NORMAS URBANISTICAS MUNICIPALES DE ALMENARA DE TORMES MODIFICACIÓN PUNTUAL Nº 1

Modificación puntual referida al trazado de la calle de nueva apertura desde la C/ Ermita, en la zona de la Urb. "Los Pocitos"

DOCUMENTO Nº 2: MEMORIA VINCULANTE

Aprobación Provisional Mayo 2016

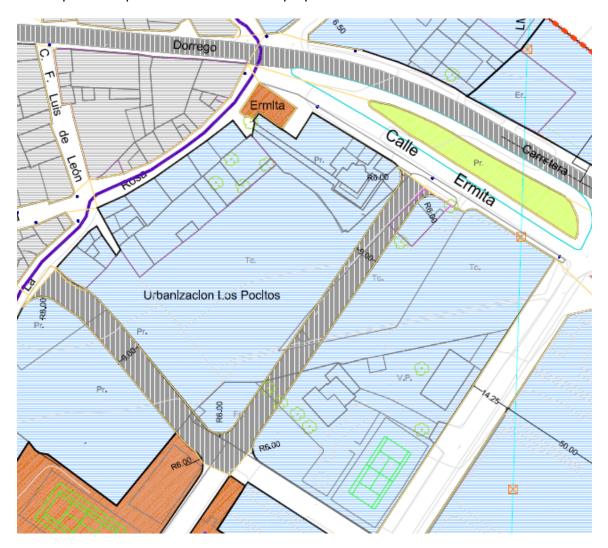
En la modificación se trata de mantener la funcionalidad del viario propuesto conectando las calles existentes que se pretenden prolongar en las Normas vigentes, manteniendo el ancho de viario establecido en las Normas Urbanísticas (9,00 metros) con excepción de la embocadura a la calle Ermita donde, respetando los vallados de las parcelas con viviendas existentes, tenemos una zona con forma de ligero embudo que va reduciendo desde los 8,60 metros de anchura a los 6,50 m en el entronque con la C/ Ermita.

Asimismo en la zona de conexión con el viario existente se ha buscado un trazado que no afecte a viviendas consolidadas. De modo que el tramo del nuevo viario que discurre con dirección dominante Norte-Sur estaría configurado en su parte inicial desde la C/Ermita por la anchura que queda con la distancia existente en la actualidad entre los dos vallados existentes, manteniéndose la alineación izquierda en el vallado existente hasta su final, mientras que por la derecha, una vez que termina el cerramiento existente en la parcela edificada, la alineación viene definida por una línea paralela a la alineación del otro lado a nueve metros de distancia.

Una vez que termina la valla de la parcela que conforma la alineación izquierda (este) entrando desde la C/ Ermita, el viario se traza formando una curva para enlazar con el cruce del viario que ya existe actualmente, pasando por el espacio que queda entre las dos parcelas que tienen una vivienda unifamiliar construida sobre ellas, manteniendo en todo caso la anchura de 9.00 metros.

En el plano se puede apreciar el trazado con claridad, si bien será el proyecto de construcción de ese viario el que defina con precisión el trazado partiendo de las premisas enunciadas en los párrafos anteriores.

NORMAS URBANISTICAS VIGENTES

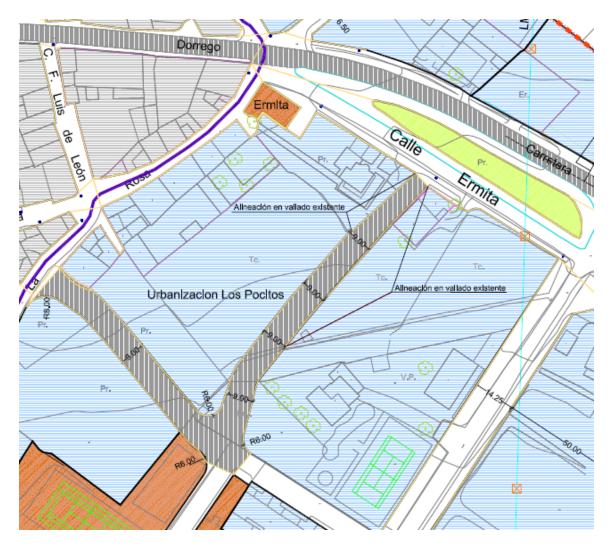
A la vista de lo expuesto anteriormente, se propone modificar el trazado de la calle de nueva apertura propuesto en las Normas Urbanísticas de Almenara de Tormes en la zona de la Urbanización "Los Pocitos", de modo que el tramo que discurre

entre la calle Ermita y el cruce del viario ya existente situado al Sur, en lugar de tener un trazado recto y con una anchura de 9,00 metros todo él que obligue a demoler la vivienda sita en la C/ Ermita nº 6, adapte su trazado a los vallados con las anchuras existentes en su tramo inicial, y a partir de ahí, manteniendo como alineación por el Este el vallado existente, dejarlo con una anchura constante de 9,00 metros, y llevar su trazado hasta desembocar en el cruce del viario ya existente antes señalado y que se encuentra en el extremo más al Sur de la calle de nueva apertura.

Se adjunta a continuación para mejor ilustración de la propuesta, una imagen comparativa de cómo se recoge actualmente el trazado de la calle en el plano PO-2 y como queda después de la modificación propuesta:

MODIFICACION PROPUESTA
